Nota van beantwoording zienswijzen bestemmingsplan Entreegebied Landgoed Bredius

**Team Ruimtelijke plannen
Oktober 2021
Kenmerk: D/21/038753**

Afbeelding: uitsnede uit Inrichtingsplan Centrumgebied

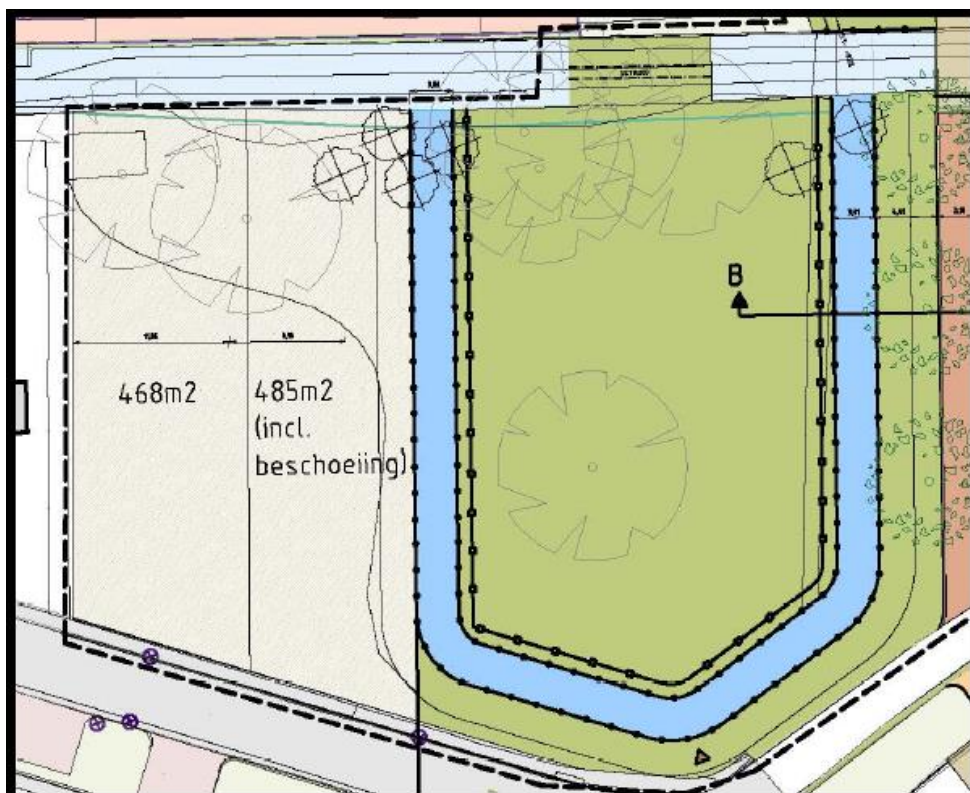
In het plan voor Centrumgebied is opgenomen dat aan de zuidzijde van deze kavel bij uitgifte de verplichting van drie meter brede groenstrook wordt opgenomen om te voorkomen dat er tot op de kavelgrens bouwwerken kunnen worden geplaatst. Dit is wenselijk voor het landschappelijk beeld in het Entreegebied. In artikel 5.2.6 is hiervoor al een bepaling opgenomen. Wij verzoeken u om ook op de plankaart hiervoor een aanduiding op te nemen.

Artikel 5.2.6.a.1 kan geschrapt worden omdat er wat ons betreft niet persé een wintergroene beplanting hoeft te komen. Wel in dit artikel een bepaling opnemen dat in de groenstrook geen bouwwerken of gebouwen geplaatst mogen worden.

In het bestemmingsplan is in paragraaf 3.2 (Toekomstige situatie) van de plantoelichting een afbeelding opgenomen van het Inrichtingsplan Centrumgebied (zie uitsnede hiervan hieronder). Op dit plan is geen drie meter brede groenstrook aangegeven. De uitsnede hieronder komt uit dit plan.

Om een duidelijk scheiding te houden tussen de nieuw te bouwen woningen en de dierenweide is op de verbeelding een strook (met de aanduiding 'functieaanduiding - groenvoorziening') opgenomen. Binnen deze strook geldt de voorwaardelijke verplichting er een groenvoorziening aangelegd moet worden wanneer een omgevingsvergunning voor het bouwen van de gebouwen wordt aangevraagd (zie hiervoor onderstaande afbeelding). De voorwaardelijke voorziening is opgenomen in artikel 5.2.6.b. van de planregels.

Ten zuiden van het bouwvlak is een zone opgenomen waarbinnen geen bijgebouwen zijn toegestaan (aangeduid met de 'bouwaanduiding – bijgebouwen uitgesloten'.

Artikel 5.2.6.a.1 wordt verwijderd uit de planregels. Het is aan de aanvrager van een omgevingsvergunning voor het bouwen van gebouwen of de groenvoorziening wintergroen en bladhoudend is.

Afbeelding: uitsnede verbeelding met gebied dat aangeduid is als 'vrijwaringszone – zichtlijn'

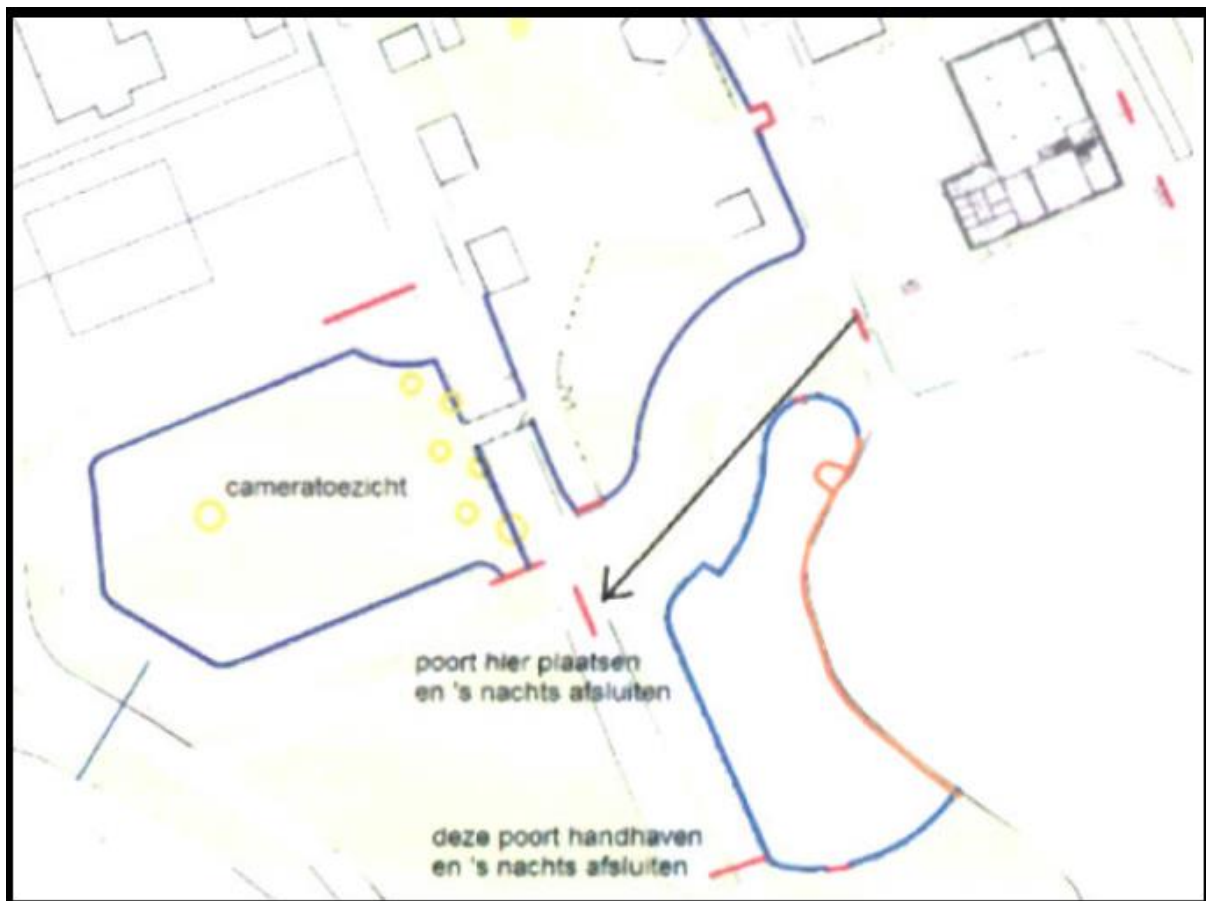
De milieuzonering is voor het behoud en de verbetering van de kwaliteit van de woon- en leefomgeving van mensen. Wij vragen daarnaast ook aandacht voor het verbeteren van de woon- en leefomgeving van onze dieren. De kwaliteit daarvan is te verbeteren door maatregelen te treffen tegen vandalisme en name in de nachtelijke uren. Een afsluitbare veiligheidszone in de nachtelijke uren rondom onze dierenweide; dat is wat wij daarbij voor ogen hebben.

Het Brediushonk vormt aan de noordkant deze zone. Het afsluitbare boerderijerf is dat aan de oostkant. Aan de zuidkant kan dat voor een groot deel de nieuwe speeltuin zijn, maar dan moet het nieuwe entreepad die 's nachts wel af te sluiten is.

Dit is te realiseren door de aanwezige poort aan de zuidkant te handhaven en deze 's nachts af te sluiten en de poort die op de brug nabij de boerderij gepland is op de andere brug te plaatsen. Op onze nieuwe weide komt cameratoezicht. Als dit 's nachts niet afdoende is dan zijn wij genoodzaakt om deze weide buiten de openingstijden voor onze dieren af te sluiten.

Binnen de planregels zijn in de bestemming 'Recreatie' erfafscheidingen tot maximaal 2 meter (artikel 3.2 onder b.2) en hekwerken, poorten en afrasteringen tot maximaal 1,5 meter (artikel 3.2. onder b.3) toegestaan.

Alleen binnen het gebied dat aangeduid, op de verbeelding, aangeduid is als 'vrijwaringszone – zichtlijn (zie tekening hieronder voor het gebied dat rood gearceerd is) zijn afrasteringen, hekwerken en poorten met een maximale hoogte van 1,5 meter toegestaan.

Het afsluiten van poorten en het filmen van de dierenweide maken geen onderdeel uit van dit bestemmingsplan.
